ГОСТ 1284.2—89
(ИСО 1081—95)

РЕМНИ ПРИВОДНЫЕ КЛИНОВЫЕ НОРМАЛЬНЫХ СЕЧЕНИЙ

Изменение № 3 ГОСТ 1284.2—89 Ремни приводные клиновые нормальных сечений. Технические условия

Черт. 3

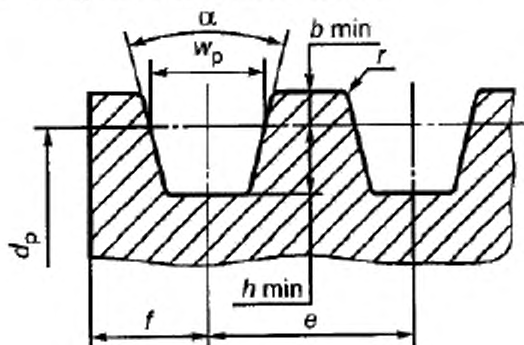
Приложение 5. Чертеж 3 заменить новым:

таблицы 18, 19. Заменить обозначение: f на e ;

таблица 19. Заменить обозначение: $ч$ на $г$.
